ENQUETE PUBLIQUE

IMPLANTATION D'UNE CENTRALE PHOTOVOLTAIQUE

A USSEAU - PIECE DES ROLEAUX

DU 18 DECEMBRE 2023 AU 24 JANVIER 2024 :
Rapport de Mr Thierry POISSON - Commissaire-Enquêteur

III. Observation sur registre EP n°3 - Mr Mme PERDREAU le 12 janvier 2024 :

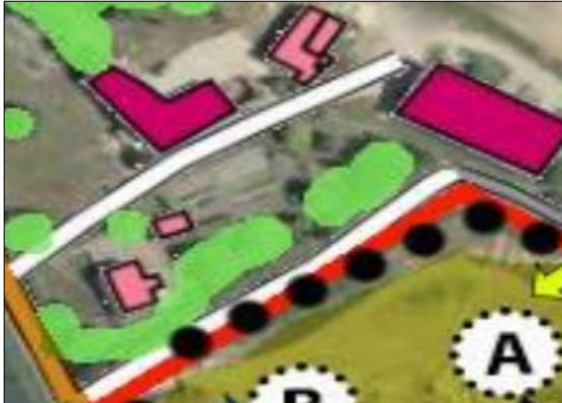
2 points dans cette contribution : d'abord le sujet d'un "agrivoltaïsme" possible pour un entretien potentiel du terrain du parc par des moutons : Ce point ne figure pas dans le dossier d'enquête qui mentionne un en-

Ensuite le sujet plus complexe du paysagement des espaces périphériques du parc photovoltaïque projeté :

montrent les images extraites ci-dessus, Mr et Mme Perdreau habitent en haut et en proximité immédiate du site de la carrière. Ils sont actuellement isolés par une zone de friche roncière sur un renflement de terrain dit "merlon périphérique", sur le tour du site. D'où leur préoccupation pour savoir si cette protection visuelle et en partie phonique perdurerait avec le parc photovoltaïque... C'est donc le point que nous avons tenté de vérifier en consultant les documents du dossier d'enquête. Voici les éléments significatifs trouvés :

- La zone de roncier sur butte intercalaire actuelle serait remplacée par une clôture de 2 m à mailles larges, un chemin stabilisé de 4 m et contre le chemin, les panneaux solaires ;
- tous les "merlons périphériques" seraient supprimés sauf en bordure de la D 9 ;
- la végétalisation périphérique par une haie (mesure d'évitement pour "la préservation des habitats d'espèces protégées" du site initial) se situerait uniquement sur la limite ouest du site le long de la D9, donc en protection visuelle pour certaines habitations mais pas celle de Mr/Mme Perdreau, ni celle de Mr/Mme

En effet, la zone sud du parc projeté (cf ci-dessus) ne serait pas aménagée (car dans le périmètre de protection du château d'Usseau). Elle ne porte, sur le plan prévisionnel, aucune indication d'aménagement autre que la clôture. Or il s'agit d'un secteur très naturel et typique du milieu de "pelouses sèches calcaires avec buissonnements" porteur de la biodiversité du site actuel – cf. image ci-devant :

La préservation et la valorisation de ce secteur serait peut-être une nouvelle mesure d'évitement non négligeable pour la sauvegarde d'éléments de biodiversité antérieurs. Mes questionnements :

- D. Qu'en est-il d'éventuels projets d'entretien du parc par des moutons ?**
- E. Afin de diminuer la visibilité externe du parc projeté, notamment pour les habitations environnantes, ne pourrait-on pas réduire l'emprise des panneaux afin de permettre une plantation de haie périphérique pour plus de refuges de biodiversité sur le parc ?**
- F. Quel pourrait être un projet d'aménagement optimisé de la zone libre de panneaux au sud du parc projeté ?**

Pour ce qui est de l'entretien du site, le premier rapport d'étude d'impact indique que la maîtrise de la végétation se fera par un entretien mécanique (p.194). Dans un objectif de dynamique floristique, un entretien différencié pourra être mis en place, la méthode d'entretien de la centrale sera adaptée à la flore qui s'y redéveloppera. Ainsi, de l'éco pâturage sera mis en place de préférence dans le cas où la flore qui se développe sur la centrale est pâturable. Outre la maîtrise du nombre de bêtes, le positionnement des abreuvoirs et des clôtures agricoles pour le parcage permettront de tenir les bêtes éloignées des habitations.

Sera intégré au projet, la création d'un linéaire de haie sur la frange nord du parc. La création de ce linéaire permettra, outre la diminution de la visibilité, de créer de nouveaux habitats pour les espèces protégées. La haie sera composée d'essences locales type chêne pédonculé, de cornouiller sanguin, de noisetier commun, de fusain d'Europe, de viorne obier, d'érable champêtre, de troène d'Europe et de charme commun.

La zone libre au sud du site va permettre la mise en œuvre d'une mesure de translocation du Concombre d'âne et de l'Orchis des bois afin d'éviter la destruction des stations. Des patchs d'habitats favorables à l'accueil des espèces ciblées seront donc préservés et mis en défens dans le cadre de ce déplacement (cf. plan annexe 4 - mesure d'accompagnement présenté p 15). Il est également prévu d'utiliser cette zone pour la mise en œuvre de la mesure de réduction relative au transfert d'une partie du milieu naturel du Lézard des Murailles (MR7) visant à effectuer des actions d'effarouchement des individus de Lézard présents dans la carrière et de prélever les habitats favorables à cette espèce (pierriers, amas de roches, ...) pour les déposer dans un secteur où ils seront accessibles aux lézards

durant le chantier et après : . La zone libre permet également la densification de la haie sud et ainsi la conservation/création d'habitats pour les espèces protégées. L'entretien de cette zone se fera par de l'éco pâturage permettant la tonte biologique du site et la création d'une dynamique floristique. Enfin, la zone permettra la mise en place d'une bourse aux arbres. Afin d'atténuer l'impact paysager, les riverains pourront se fournir en plantations.

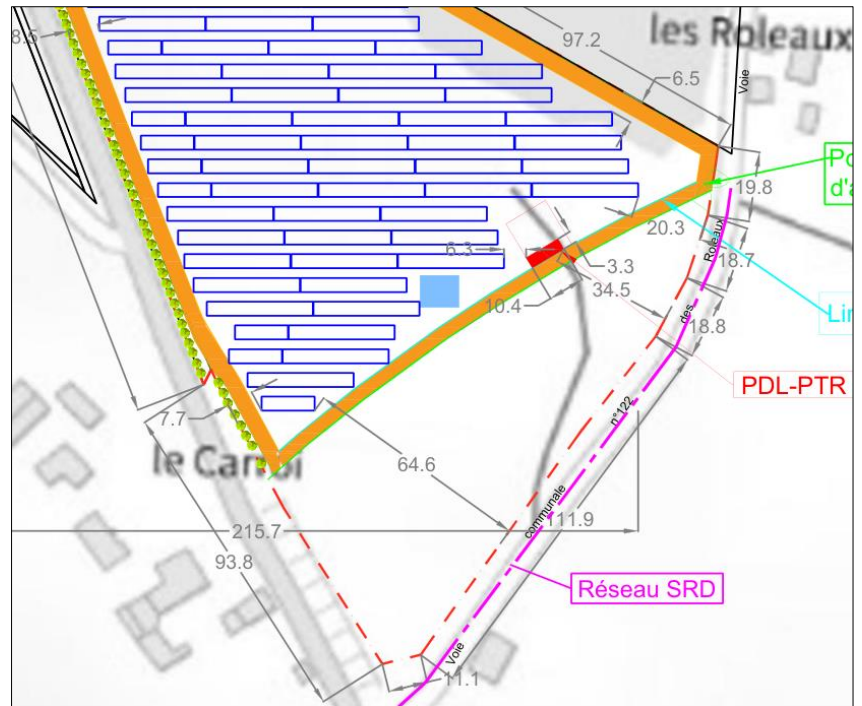
Le projet prévoit le remblaiement du site et de l'ensemble des espaces en creux, de même que l'arasement et la suppression des actuels éléments périphériques, qui jouent aujourd'hui un rôle de filtre visuel.

Toutefois, afin de limiter l'impact visuel à l'ouest du site, une haie vive sera implantée (en complément de la végétation déjà existante) le long de la D9.

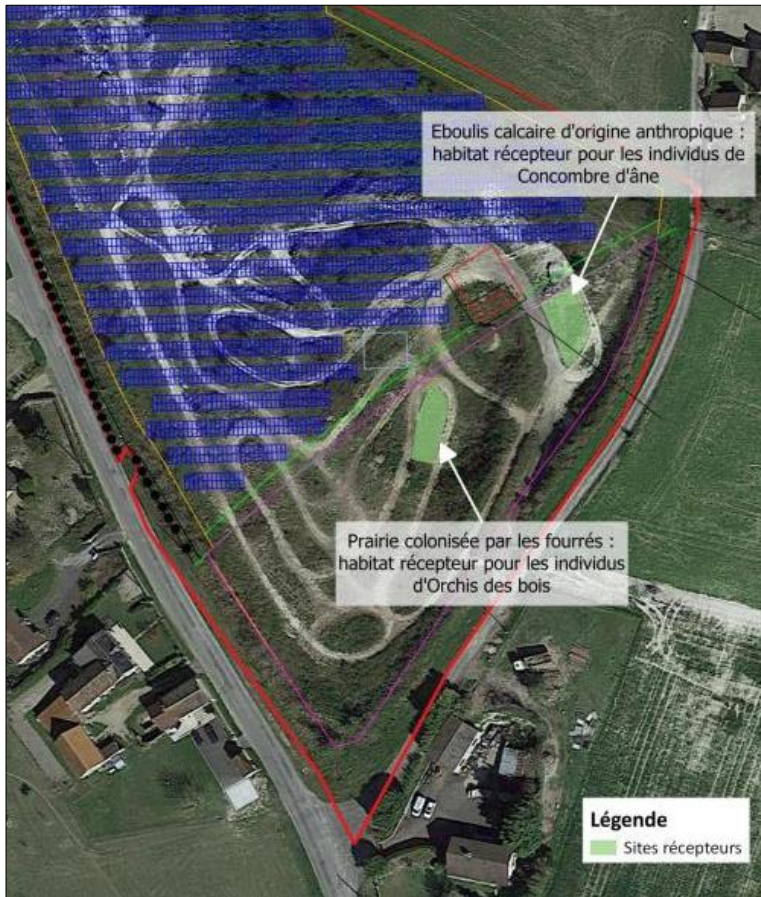
B. Quels éléments complémentaires réglementaires, géographiques et techniques peut-on avoir au sujet de cette phase de remblaiement du site ?

Au vu des arrêtés n°92-D2/B3-118 et n°2013-DRCL/BE-056 (annexe 2) faisant état d'une obligation de remise en état de la carrière, M. Plault, propriétaire du site, s'est engagé auprès de la société Valeco à remblayer le site avec des matériaux ne contenant aucun déchet toxique ou polluant. Le remblaiement est prévu sur les années 2024 et 2025.

Une demande de dérogation à la destruction d'habitat d'espèces protégées et une demande de dérogation à la destruction d'individus vont être portées par la société Valeco qui s'engage d'ores et déjà à mettre en place des mesures de réduction et de compensation. Le bureau d'étude DERVENN a la charge de ces dossiers.

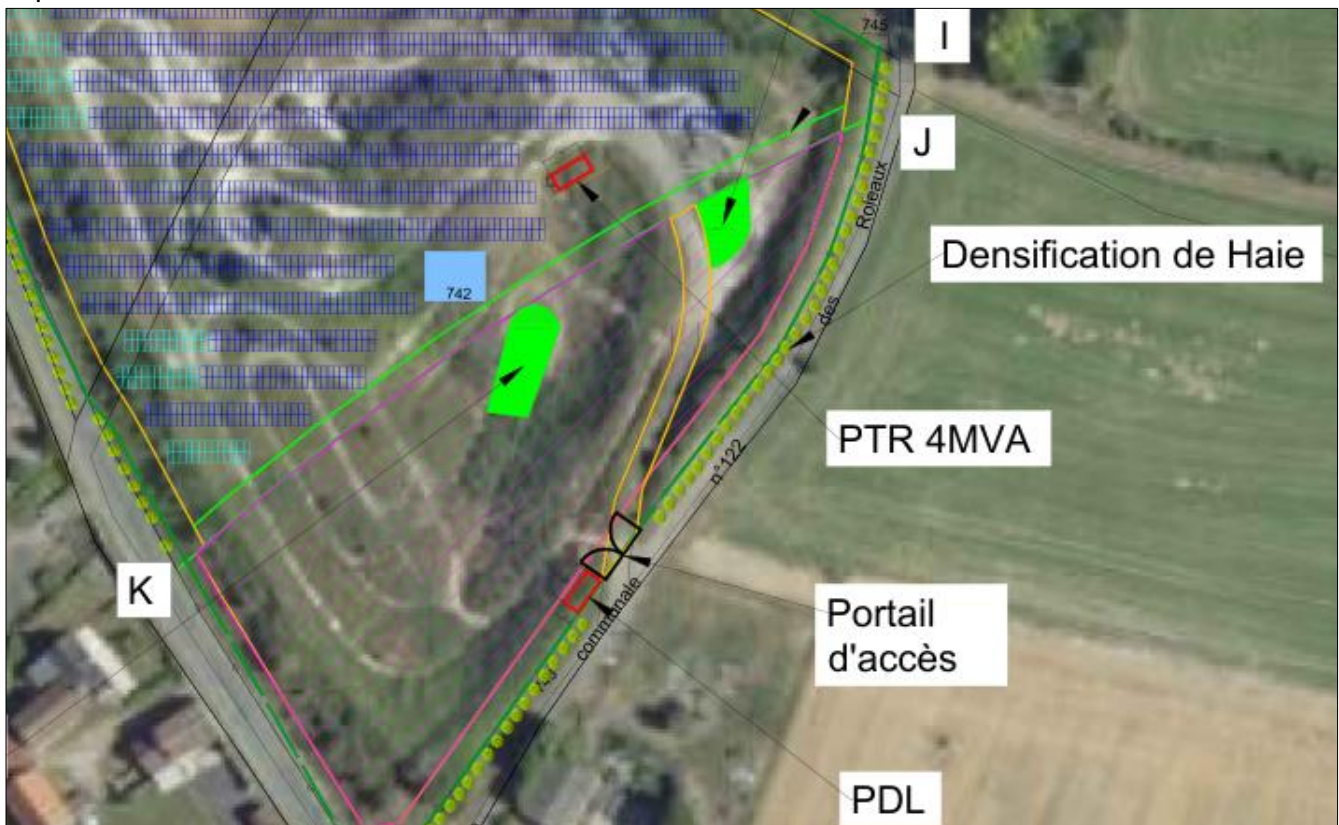
- Ajout de 3 pages sur l'analyse cartographique et technique de 2 variantes d'installation complémentaires à la version initiale en réponse p 157 à 159 : V1 => toute la zone couverte même dans le périmètre de protection historique – V2 => toute la zone couverte hors du périmètre protection mais sans haie(s) – V3 => projet initial 2023 non modifié et donc sans haies complémentaires

- Les 3 variantes d'implantation du parc photovoltaïque projeté relèvent d'après-moi d'une "fantaisie" étonnante : comment croire que l'on ait pu imaginer en V1 couvrir toute la zone de panneaux solaires, même dans le périmètre de protection historique ? – comment imaginer que l'on pourrait annihiler la dernière zone de biodiversité épargnée à savoir la haie ouest avec une V2 qui couvrirait tout ce qui est hors du périmètre protection ? – RAS sur la V3 qui est le projet 2023 soumis à l'enquête.
